Merkblatt zum Werkstattplakat der Torpedo-Duomatic-Naben 101 und 102

ACHTUNG! KONSTRUKTIONSÄNDERUNG

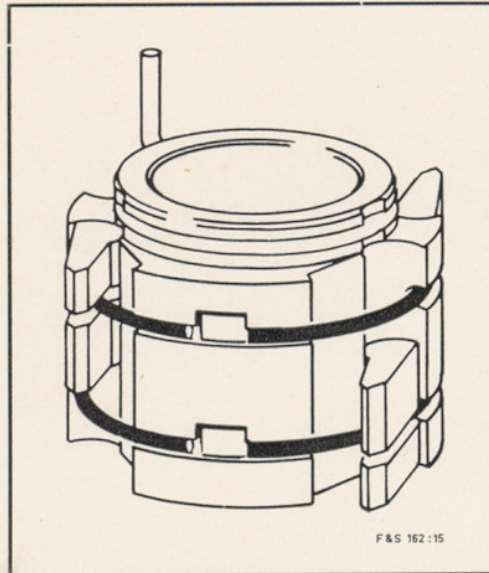
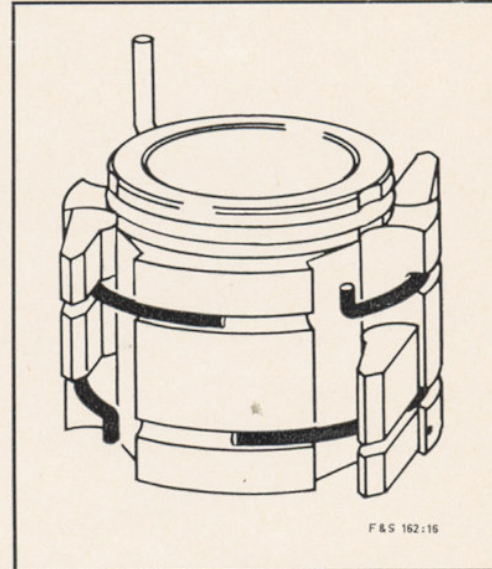
Am Sperrklinkenträger Nr. 0172 104 000 bzw. 0104 100 000 entfallen die eingekerbten Haltenasen in den Einstichen für die Sprengringe. Die beiden Sprengringe haben ein abgewinkeltes Ende. Bei der Montage ist folgendes zu beachten:

Der neue Sprengring mit abgewinkeltem Ende ersetzt den bisherigen. Auf keinen Fall den alten Sprengring für Sperrklinkenträger neuer Ausführung (ohne eingekerbte Haltenasen) verwenden. Wird der neue Sprengring zu Reparaturen von alten Sperrklinkenträgern genommen, bitte unbedingt folgendes beachten:

1. Sprengring so in den Einstich montieren, daß das abgewinkelte Ende nach außen zeigt.
2. Das gerade Ende des Sprengrings muß immer im Bereich eines breiten Steges liegen.

1. Sprengring so in den Einstich montieren, daß das abgewinkelte Ende nach außen zeigt.
2. Das gerade Federende muß im Bereich des breiten Steges, in dem sich die eingekerbte Haltenase befindet, zu liegen kommen, darf aber keinesfalls über die Haltenase montiert werden!
